Oggetto: *Procedura di V.I.A. ai sensi dell'art. 27-bis del D.Lgs. 152/20016 e ss. mm. e ii.*
Proponente – Allnex Italy S.r.l.
Progetto – Aumento potenzialità e adeguamento tecnico.
Localizzazione - comune di Romano d'Ezzelino, via Don Matteo Bianchin n. 62.
Comune limitrofo interessato – Bassano del Grappa
Integrazioni ai sensi dell'articolo 27-bis, comma 5 , del D.Lgs. n.152/2006 e ss . mm . e ii.

INTEGRAZIONI AL P.A.U.R.

La Provincia di Vicenza, con richiesta di integrazioni prot. n. 27936 del 21 maggio 2019, ha stabilito la necessità di approfondire alcuni aspetti dello Studio di Impatto Ambientale riguardante “Aumento potenzialità ed adeguamento tecnico”, presentato il 21 dicembre 2018 da Allnex Italy S.r.l.

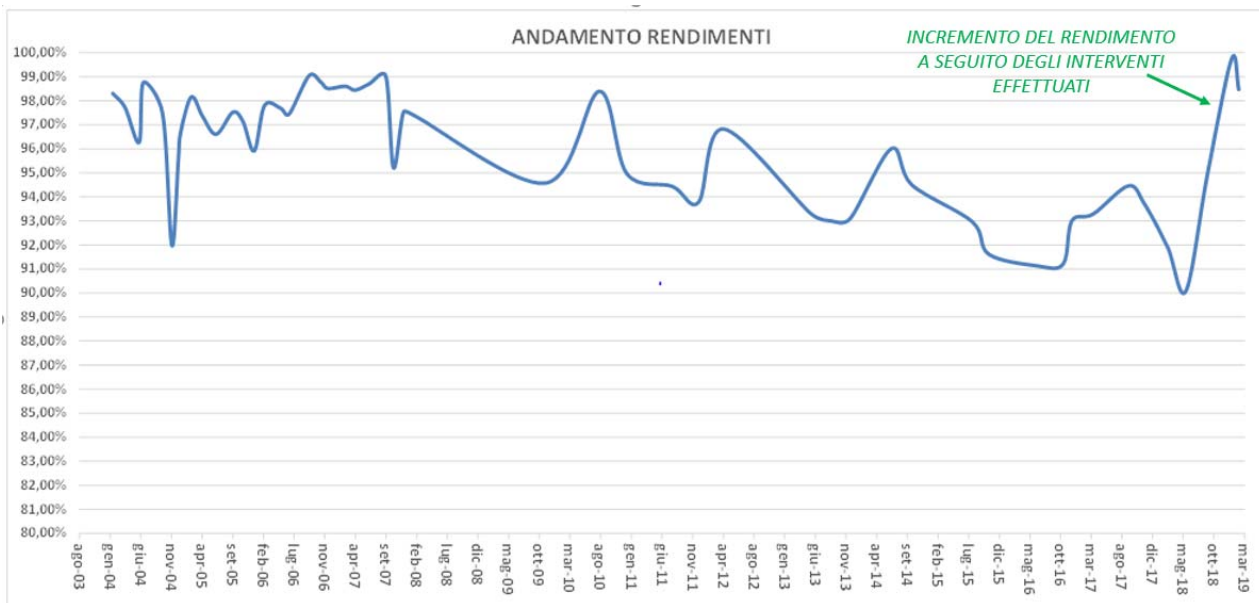
5. Aggiornamento sullo stato d'avanzamento degli interventi per ottimizzare le prestazioni del postcombustore, su eventuali ulteriori perfezionamenti previsti e sui dati di rendimento aggiornati ad oggi.

Gli interventi di ottimizzazione si sono conclusi nel mese di Agosto 2019 ed han riguardato:

- Sostituzione delle valvole ingresso/uscita, onde migliorarne la tenuta;
- Miglioramento dell'efficacia del ciclo di pulizia (purga) delle camere tramite collettamento dell'aria e redistribuzione sul fondo delle torri ceramiche;
- Estrazione e sostituzione completa delle ceramiche;
- Sistema di preriscaldamento dell'aria di pulizia (purga) per evitare la formazione di condense negli strati di ceramiche.

Tali interventi hanno consentito un drastico miglioramento in termini di impatto odorigeno.

In via esemplificativa si riporta il trend del rendimento di abbattimento del termossidatore.
